改善箇所説明図

基準不適合発生箇所

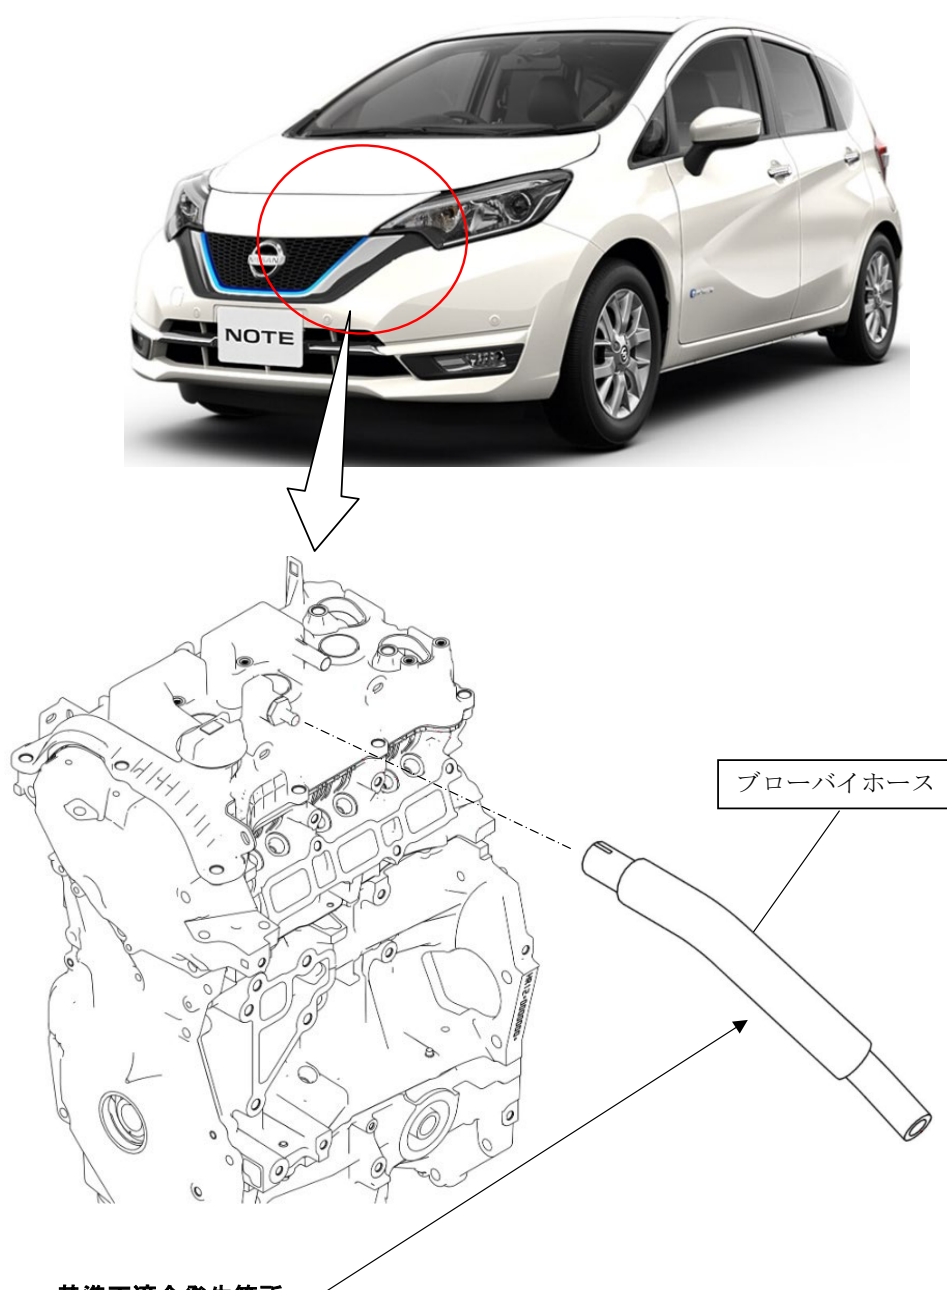
発電用エンジンのブローバイガスを吸気管に導くブローバイホースにおいて、開発時の評価が不十分のため、ホース表面の劣化を防止するプロテクタの寸法が不足している。
このため、使用過程においてプロテクタで覆われていない部位のホース表面に亀裂が発生し、最悪の場合、エンジンが始動せず、走行中にモーターが停止し、走行できなくなるおそれがある。

全車両、当該ブローバイホースを対策品（プロテクタ延長品）と交換する。
